2.º REVISÃO DO PLANO DIRETOR MUNICIPAL DE PAREDES

Discussão Pública - Ficha de Ponderação

1. IDENTIFICAÇÃO DA PARTICIPAÇÃO
N.º DO PROCESSO : 165/24DP2RPDM
NIPG : 4122/24

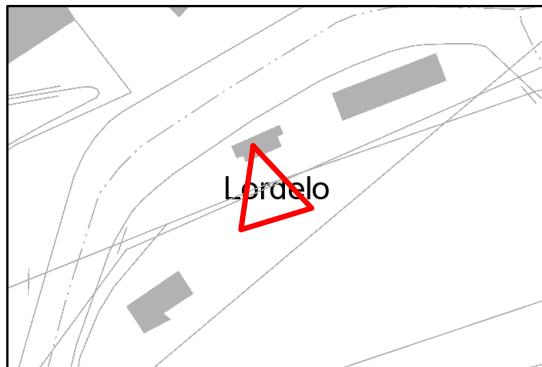
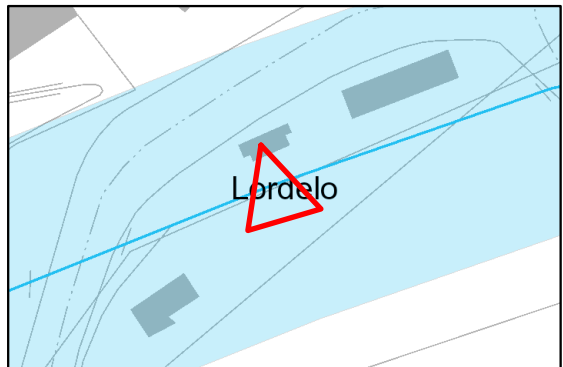
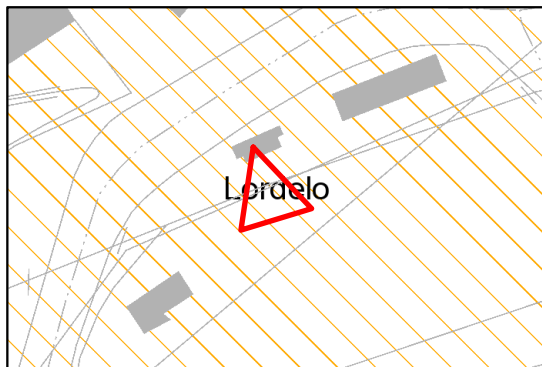
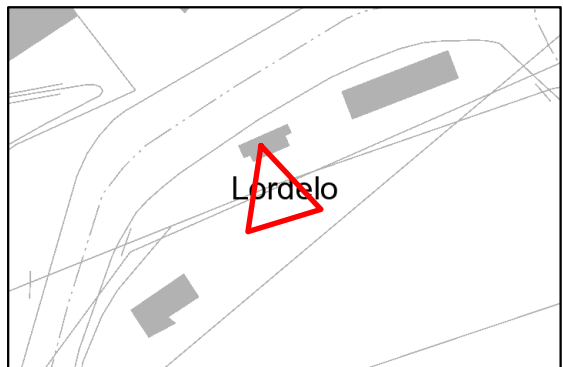
3. RESUMO DA EXPOSIÇÃO
<p><i>"Venho por este meio notificar que a linha de água está mal localizada, ela não passa no meio do meu terreno, esta passa junto ao arruamento e ao fontanário. "</i></p>

Após visita ao local no dia 22/01/2024, ajustou-se a linha de água ao visível no local (antes e depois do terreno) e à delimitação constante da carta militar (1976/1979).
